Comune di Rubiera

OGGETTO: PERERE ISTRUTTORIO SULLE MANIFESTAZIONI D'INTERESSE PER L'ATTUAZIONE DEL PSC (ART. 4 LR 24/2017)

OGGETTO: ISTRUTTORIA TECNICA DELLE MANIFESTAZIONI D'INTERESSE PER L'ATTUAZIONE DEL PSC (ART. 4 LR 24/2017)

MANIFESTAZIONE D'INTERESSE ALL'ATTUAZIONE DEL COMPARTO DR3 - ISTRUTTORIA TECNICA

Sintesi della Proposta progettuale 2019_02_25 p2855

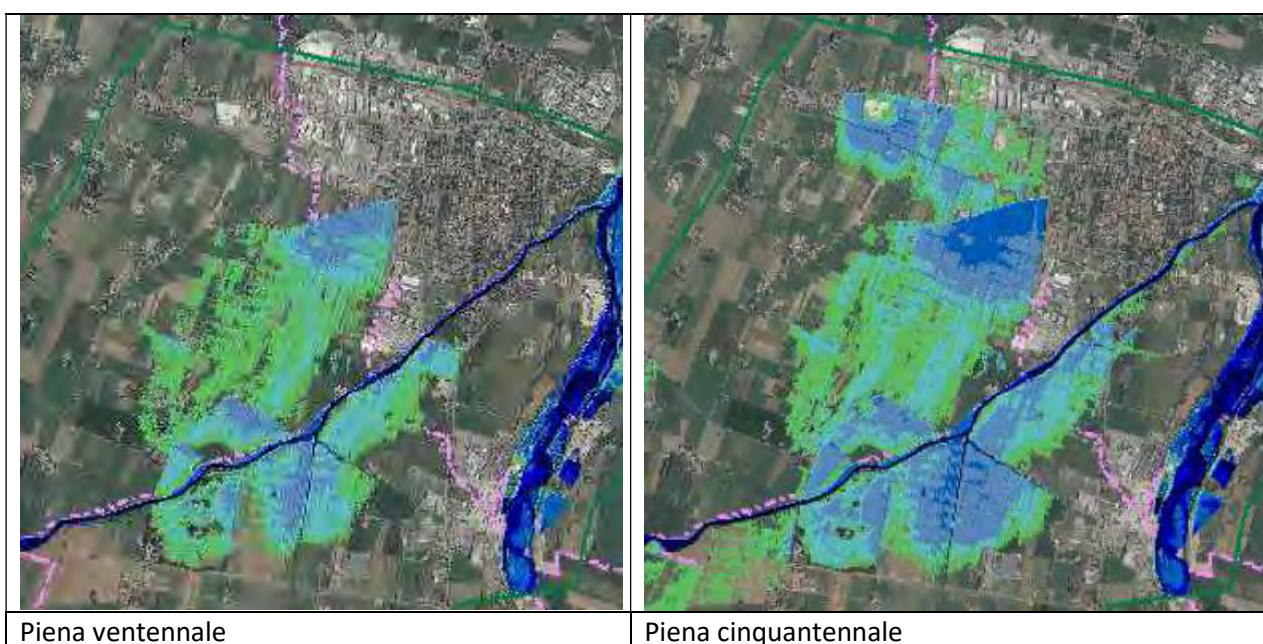
La presente istruttoria valuta la coerenza della proposta progettuale rispetto al PSC (scheda d'ambito DR3), agli indirizzi strategici e ai criteri definiti nell'Avviso pubblico per la raccolta delle manifestazioni d'interesse (DGC n. 187 del 11/12/2018) e anche rispetto ai risultati di un recente aggiornamento del quadro conoscitivo riguardante il rischio idraulico; risultati che incidono sulle condizioni di fattibilità delle previsioni urbanistiche, specialmente nella parte sud del territorio di Rubiera. L'istruttoria dunque è suddivisa nei seguenti paragrafi:

Questi risultati, che non erano ancora emersi al momento dell'elaborazione del PSC, impongono un ripensamento dei limiti e delle condizioni per lo sviluppo delle previsioni insediative nel quadrante sud-ovest di Rubiera e in particolare del comparto in esame.

La parte sud del comparto è interessata dalla fascia di tutela paesaggistica del cavo Tassarola e fronteggia un fabbricato storico denominato "Cascina Riva". Circostanze che, sebbene citate in relazione, non trovano sviluppo nel disegno di progetto.

Si evidenzia infine che il progetto propone la modifica del perimetro di comparto per trasferire a sud l'area di risulta a ovest del tracciato della Bretellina.

4. VERIFICA DI CONFORMITA' AI PARAMETRI URBANISTICI DEL PSC - scheda norma DR3		
<i>Parametri della scheda norma DR3</i>	<i>Dati di progetto</i>	<i>Esito</i>
ST = 128.600 mq	ST = 136.475 mq Il proponente fornisce un dato di ST maggiore e rapporta ad esso tutti parametri urbanistici che ne sono influenzati (cfr Relazione tecnica)	Non conforme
UT max 0,10 mq/mq	UT max 0,10 mq/mq	conforme
SC max (STxUT) = 12.860 mq di cui SC privata 7.349 mq (57,15%) SC ERS 2.572 mq SC delocalizzazioni 2.939 mq	SC max (STxUT) = 13.647 mq di cui SC privata 10.917 (> 57,15%) SC ERS 2.730 mq SC delocalizzazioni (assorbita nella SC privata)	Non conforme
Numero massimo alloggi = 115 di cui 86 privati/delocaliz (1 all. /120 mq SC) 29 ERS (1 all. /90 mq SC)	Numero alloggi progetto = 121 di cui 91 alloggi privati 30 alloggi ERS	Non conforme
SF (30%ST) = 38.580 mq	SF progetto = 40.942 mq	Non conforme
SF per ERS (20% SF totale) = 7.716 mq	SF per ERS in progetto = 5.172 mq	Non conforme

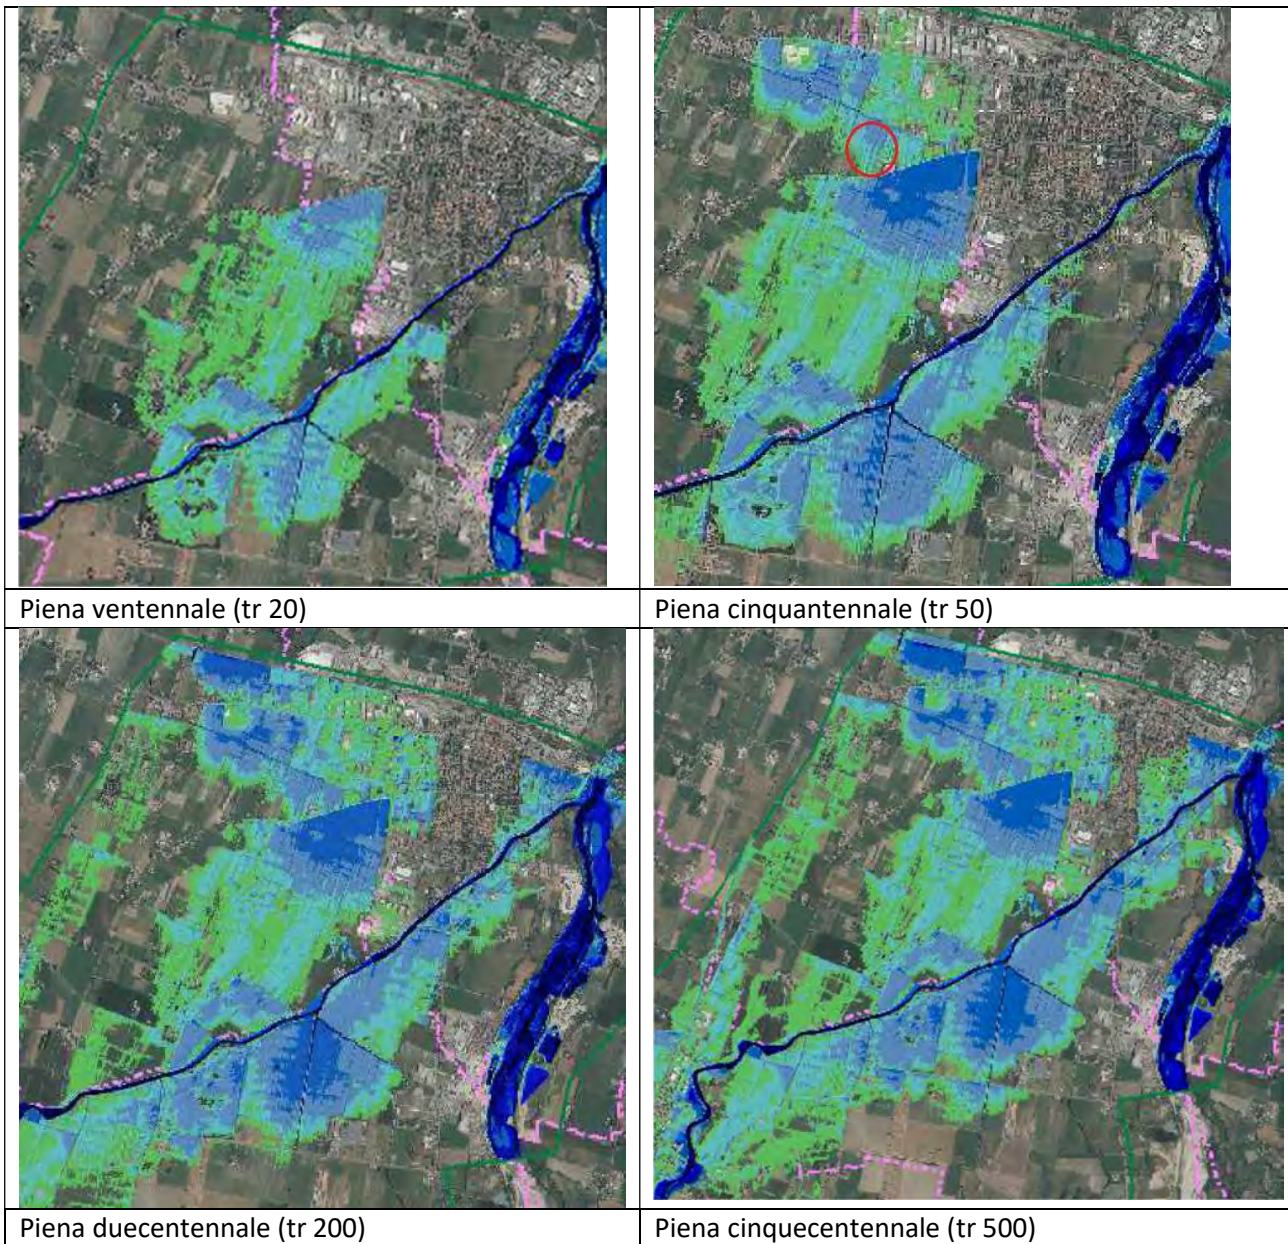
Il comparto DR4 ricade interamente in area inondabile (piena con tempo di ritorno cinquantennale). Questi risultati, che non erano ancora emersi al momento dell'elaborazione del PSC, impongono un ripensamento dei limiti e delle condizioni per lo sviluppo delle previsioni insediative in questa parte di territorio.

10) RETE ECOLOGICA – BENI CULTURALI	
<p>2.6.10 potenziare la rete ecologica e mettere in atto politiche di tutela dei beni culturali;</p>	<p>Il comparto è interessato dalla fascia di tutela paesaggistica del cavo Tassarola, nel disegno di progetto non si rilevano particolari accorgimenti riguardanti la valorizzazione del paesaggio.</p>

<i>Parametri della scheda norma</i>	<i>Dati di progetto</i>	<i>Esito</i>
ST = 27.560 mq	ST = 27.560 mq	conforme
UT max 0,14 mq/mq	UT max 0,14 mq/mq	conforme
SC max (27.560 x 0,14) = 3.858 mq ci cui SC privata 2.205 mq SC edilizia sociale (ERS) 551 mq SC aggiuntiva 1.102 mq (882 delocaliz.+ 220 ERS)	SC max (27.560 x 0,14) = 3.858 mq ci cui SC privata 3.138 mq SC edilizia sociale (ERS) 551 mq SC aggiuntiva 220 mq (ERS) Viene considerata privata la edificabilità deputata alle operazioni di delocalizzazione	Non conforme
Numero massimo alloggi = 35 di cui 27 privati/delocaliz (1 all. /120 mq SC) 8 ERS (1 all. /90 mq SC)	Numero massimo alloggi = 35 di cui 27 privati (1 all. /120 mq SC) 8 ERS (1 all. /90 mq SC)	conforme
SF (30%ST) = 8.268 mq.	SF (30%ST) = 8.268 mq.	conforme
SF per ERS (20% SF totale) = 1.653 mq	SF per ERS = 1.544 mq < 20% SF totale	Non conforme
FUNZIONI AMMESSE residenziale eventuale 20% max di funzioni complementari alla residenza	Esclusivamente residenziale	conforme

Superficie Permeabile (SP) verde priv. + verde pubb. = min. 65% ST SP (27.560 x65%) = 17.914 mq	Il dato numerico non è indicato, ma nella relazione si dichiara che il progetto non rispetta l'indice di permeabilità previsto dalla norma e anzi si chiede esplicitamente di poter superare tale limite, ritenuto inapplicabile.	Non conforme
Piantumazione alberi 1 ogni 250 mq di ST Piantumazione arbusti 60ogni ha di ST	rispettato	conforme

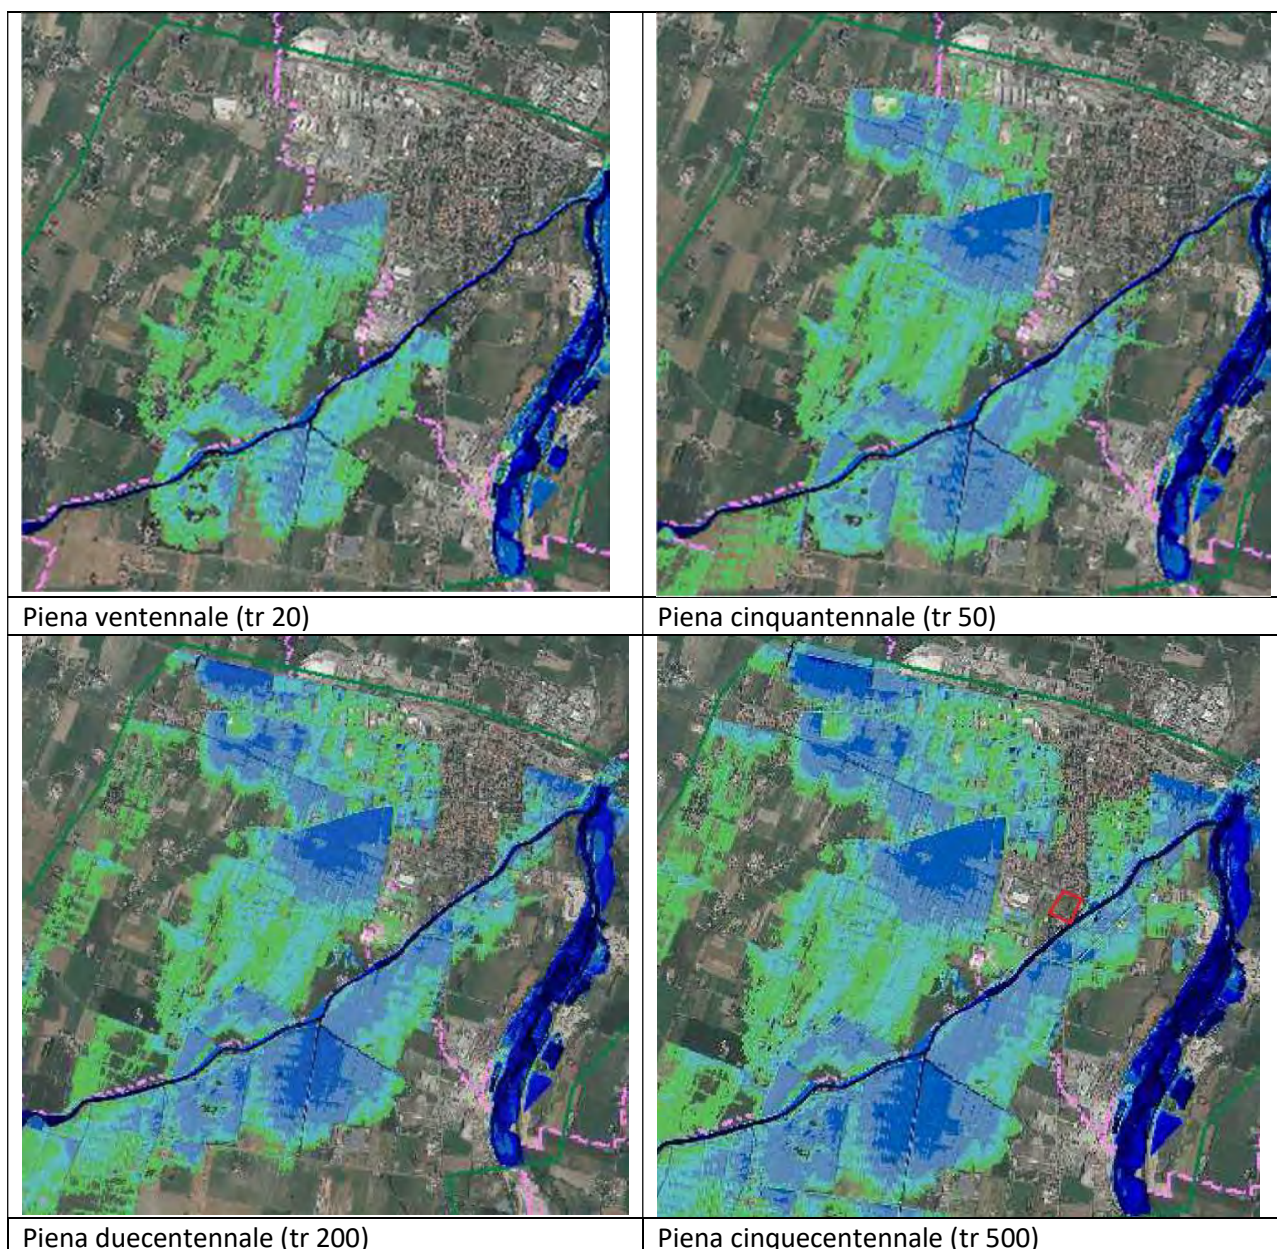
2.6.10 potenziare la rete ecologica e mettere in atto politiche di tutela dei beni culturali;	Il progetto non prende in considerazione il fabbricato storico al centro del comparto, che invece potrebbe essere valorizzato con l'insediamento di funzioni di servizio. A tal proposito si osserva che la scheda d'ambito del PSC prevede espressamente "il recupero degli edifici di antico impianto di valore".

6.2.3 Previsione delle dotazioni territoriali richieste e relativi livelli di coerenza, per ogni ambito interessato;	Il progetto non prende in considerazione il fabbricato storico al centro del comparto, che invece potrebbe essere valorizzato con l'insediamento di funzioni di servizio. A tal proposito si osserva che la scheda d'ambito del PSC prevede espressamente "il recupero degli edifici di antico impianto di valore".

<i>Parametri della scheda norma DR3</i>	<i>Dati di progetto</i>	<i>Esito</i>
ST = 19.199 mq	ST = 18.008 mq Inferiore alla superficie di comparto perché il lotto degli edifici stortici non è compreso nell'intervento	Non conforme
SC totale max = mq 1.200 di nuova edificazione + recupero degli edifici esistenti	1.200 mq	conforme
numero alloggi max max 12 nuovi alloggi	12 alloggi	conforme
SF max 9.000 mq	9.000 mq	conforme
FUNZIONI AMMESSE (residenziali)	residenziale	conforme
Superficie Permeabile (SP) <i>verde priv. + verde pubb. = 50% ST min</i> <i>(19199x50%=) 9600 mq.</i>	Sicuramente rispettato considerato che viene ceduta una sup verde pari a 8000 mq. quindi all'interno dei lotti dovrà essere garantita una SP > 1600 mq. che non viene indicata ma verrà prescritta nel progetto esecutivo	conforme
Ai fini della riduzione del rischio idraulico, trattandosi di area ricadente in fascia B del PAI, l'ambito potrà essere attuato solo a seguito della realizzazione delle opere idrauliche programmate per la difesa del territorio e alla conseguente ridefinizione dei confini della Fascia B	Le opere idrauliche per la difesa del territorio e al conseguente ridefinizione dei confini della Fascia B, non sono stati effettuati	Non conforme

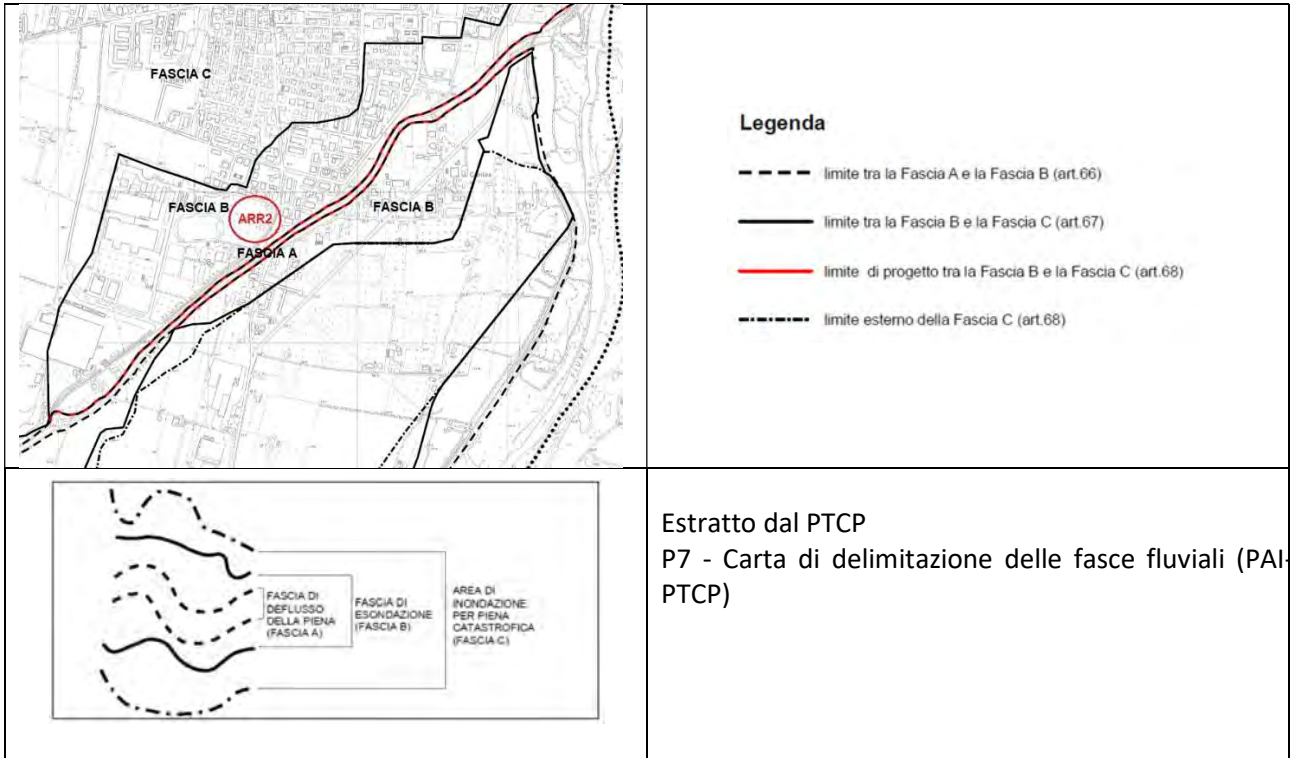
Le simulazioni evidenziano che il comparto in oggetto non è interessato dalle zone di allagamento (nemmeno dalla piena catastrofica con tempo di ritorno cinquecentennale), malgrado sia ancora formalmente ricompreso nella fascia di esondazione del Tresinaro (fascia B) nei piani territoriali e urbanistici attualmente vigenti: Piano Assetto Idrogeologico (PAI), recepito del Piano Territoriale di Coordinamento Provinciale (PTCP), a sua volta recepito nel Piano Strutturale Comunale (PSC)

La scheda norma del PSC prevede che “Ai fini della riduzione del rischio idraulico, trattandosi di area ricadente in fascia B del PAI, l’ambito potrà essere attuato solo a seguito della realizzazione delle opere idrauliche programmate per la difesa del territorio e alla conseguente ridefinizione dei confini della Fascia B.”

Proposta progettuale 2:

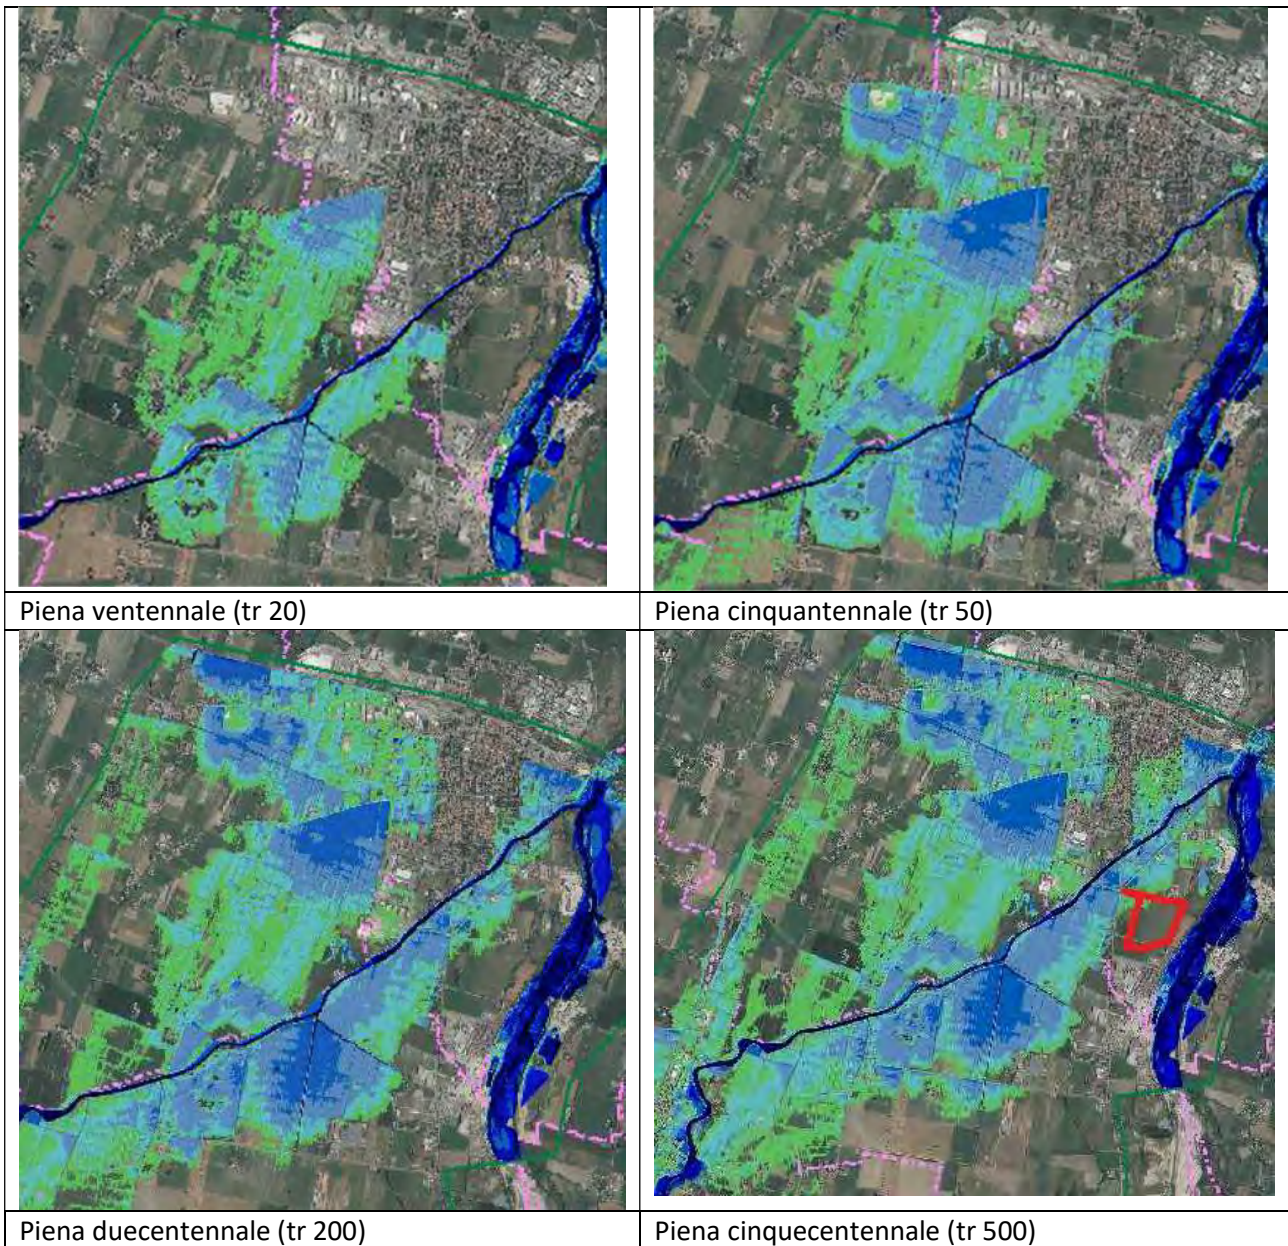
Sviluppo dell'edificato su 4 lotti, con parcheggi lungo le strade interne e in particolare in corrispondenza dell'elettrodotto aereo. Accesso con nuovo incrocio a T sulla SP 51.

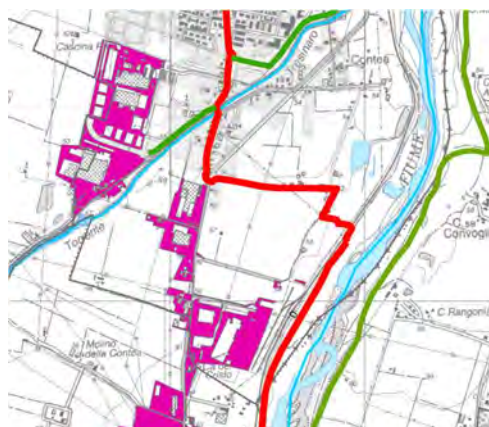
La proposta prevede due ipotesi di accesso al comparto dalla strada provinciale 51:

la prima, che ricalca fedelmente le indicazioni del PSC, prevede l'accesso dall'angolo nord-ovest del comparto, su terreni che però risultano a rischio allagamento, secondo il recente studio idraulico del torrente Tresinaro (crf paragrafo 1);

la seconda prevede l'accesso dall'angolo sud-ovest, passando su alcuni terreni fuori comparto per raggiungere la SP 51.
